改善箇所説明図

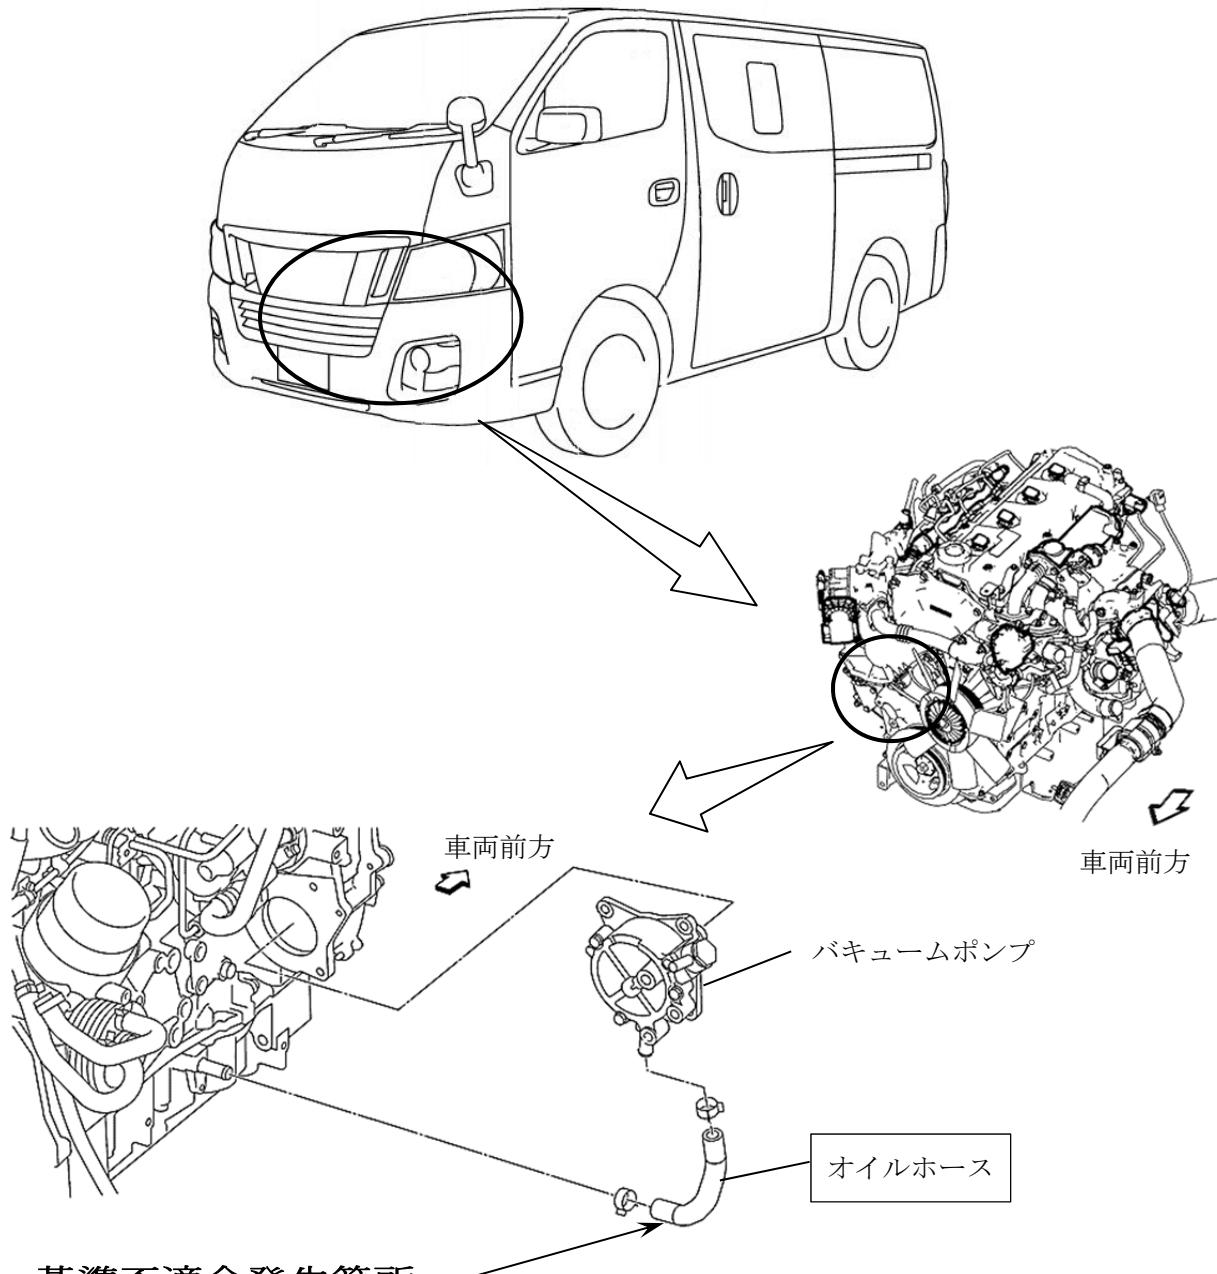
ディーゼルエンジンのバキュームポンプにおいて、オイルホースの耐久性が不足しているため、オイルの圧力変動による変形が繰り返されて当該ホースに亀裂が生じるものがある。そのため、エンジンオイルが漏れて警告灯が点灯し、そのままの状態で使用を続けると、最悪の場合、エンジンが潤滑不良となり、走行中にエンジンが停止するおそれがある。

全車両、当該バキュームポンプのオイルホースを対策品と交換する。

識別：銀色のシールをモデルナンバープレートの右横に貼り付ける。
